Kommentierung des 1. Entwurfs des NEP Strom 2030, Version 2019

Freiburg, 04.03.2019

Abbildung 4-1: Prozessphasen des Netzentwicklungsplans

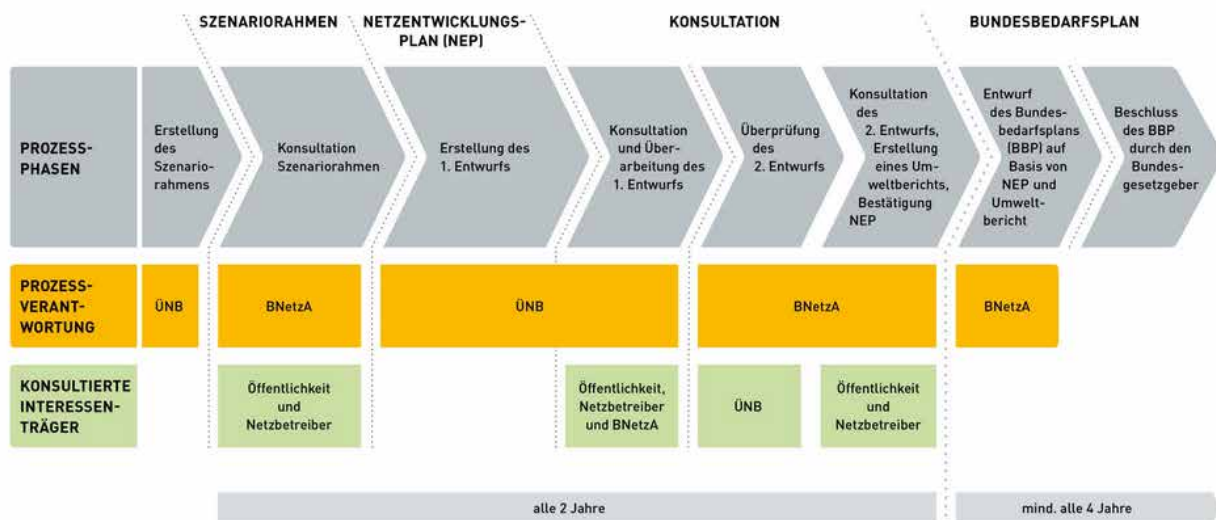
Aus eigener Modellierungserfahrung heraus ist anzuzweifeln, dass die Übertragungsnetzbetreiber eine Chance haben, ihr Strommarktmodell aufgrund von Hinweisen aus der Konsultation des 1. Entwurfs anzupassen oder einen Inputdatensatz zu modifizieren, wenn anschließend für alle Szenarien eine Netzausbauplanung vorgenommen werden soll. Hierzu ist der Zeitraum zwischen Kommentierungsende und Abgabe des 2. Entwurfs einfach zu kurz angesetzt.

Es ist aus unserer Perspektive ebenso nicht möglich, eine eigene Modellierung durchzuführen, um die von den ÜNB ermittelten Ergebnisse nachzuprüfen, wenn wesentliche Teile der Eingangsdaten erst mit Abgabe des 1. Entwurfs des NEP vorliegen.

Insofern sollte darüber nachgedacht werden, ob der Prozess der Öffentlichkeitskonsultation an dieser Stelle noch einmal angepasst werden sollte, z.B. durch eine zeitliche Streckung der einzelnen Prozessphasen oder durch eine Reduktion des Prozesses auf die Erstellung von nur einem Entwurf, der dann aber umfangreicher kommentiert, modifiziert und bestätigt wird.
